RE: PT Hilversumstraat

- De bijgestelde grondruiltekening,
- Het project op RD-coördinaten,
- De concept bouwvelop-tekening,

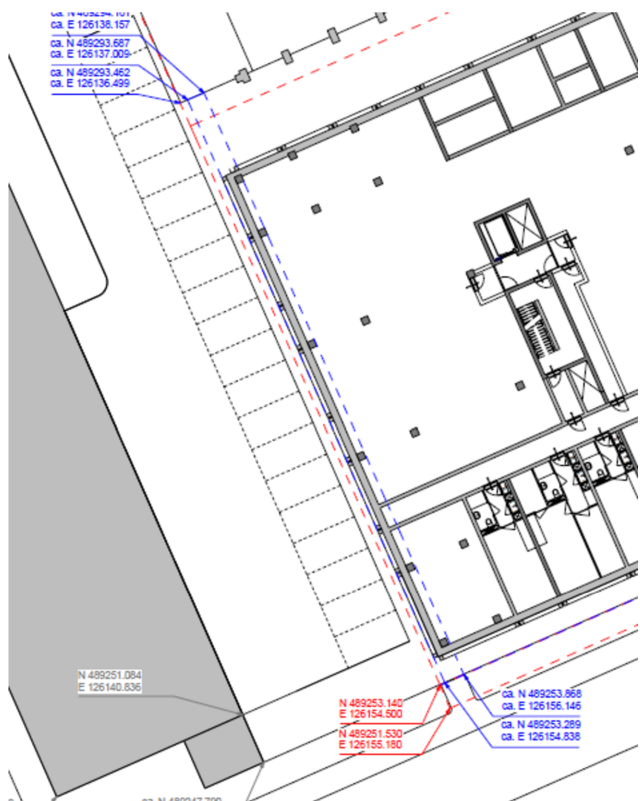
Als erfpacht beëindigd wordt moet Doniger de grond vrij van alle aanbouwen, opstallen en kabels en leidingen terug leveren aan de gemeente. Ik vraag me af of de huidige situatie achter de Noordkaap (aan de oostzijde van de Noordkaap) dit toelaat. Aan de Noordkaap zit volgens mij nog een soort aanbouw (ik kan op de luchtfoto niet zien wat het is). Verder staat er een hek, een transformatorruimte, en nog een soort ruimte (een fietsenstalling of containerruimte?). En ik meen me te herinneren dat de achterzijde van de Noordkaap door het LdH ook daadwerkelijk gebruikt wordt voor bv. afvalinzameling enzo. Is het dan realistisch en haalbaar om voor te stellen de erfpacht van deze strook te beëindigen zodat het openbare ruimte wordt?

Verder denk ik dat het voor het stadsdeel niet wenselijk is om het beheer en onderhoud te krijgen van een paadje tussen de Zuidkaap en Rochdale, dat doodloopt op het perceel van de Noordkaap en dat aan de zuidzijde vooralsnog ook nergens op aansluit. Ik begrijp ook niet helemaal hoe dit paadje zich tot de Zuidkaap verhoudt, want in een meegestuurde tekening lijkt de onderbouw van de Zuidkaap op deze strook te staan, waarvan nu voorgesteld wordt de erfpacht te beëindigen. Of zie ik het verkeerd?

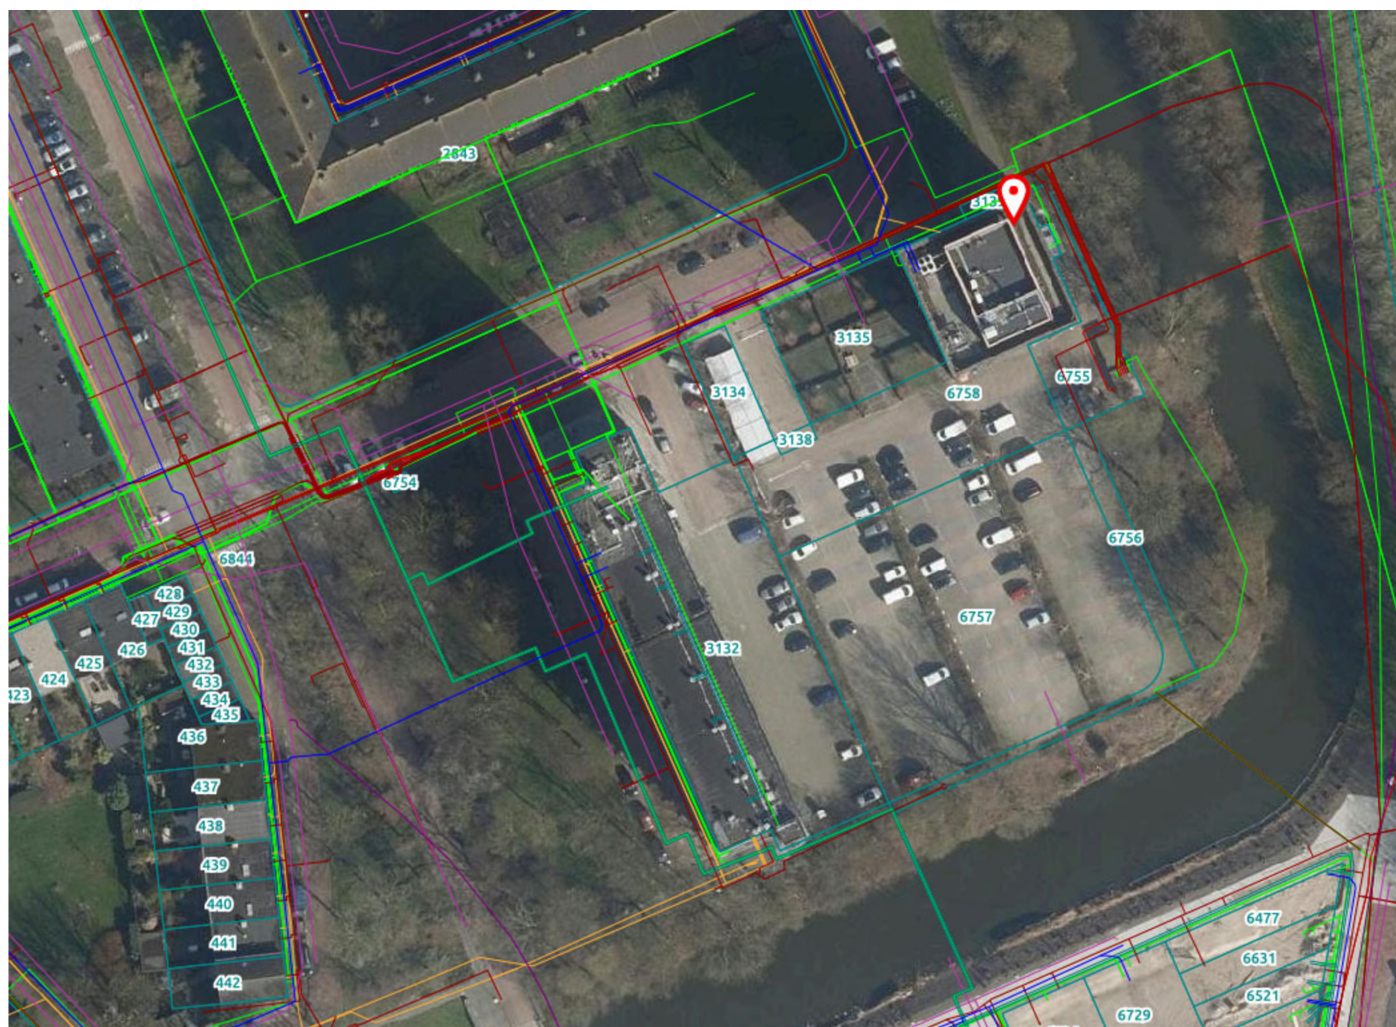
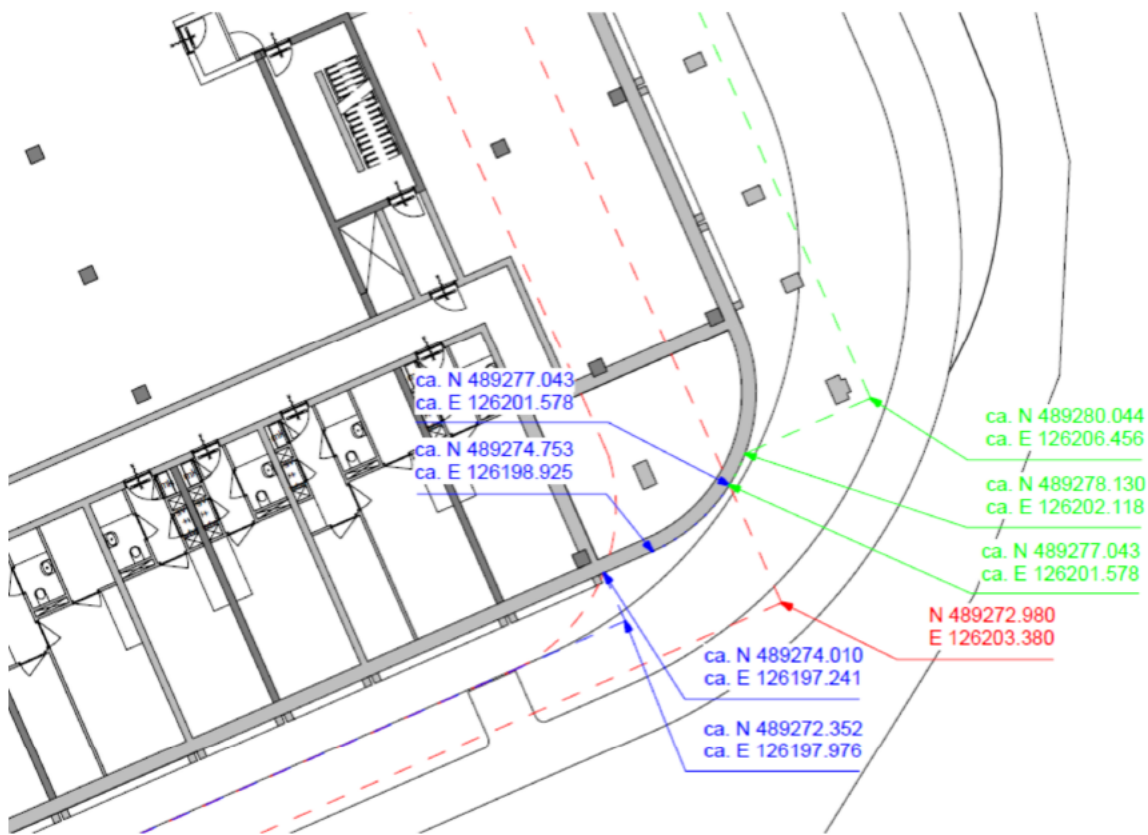
Hieronder ook nog een printscreen met Kabels&Leidingen. Qua uitgifte van de strook aan de zuidoostkant bij de Zuidkaap lijkt het net goed te gaan, maar met name de dataleiding aan de oostzijde ligt er wel vlak tegen aan, dus dat moet uitgezocht worden door Doniger dmv een KLIC melding.
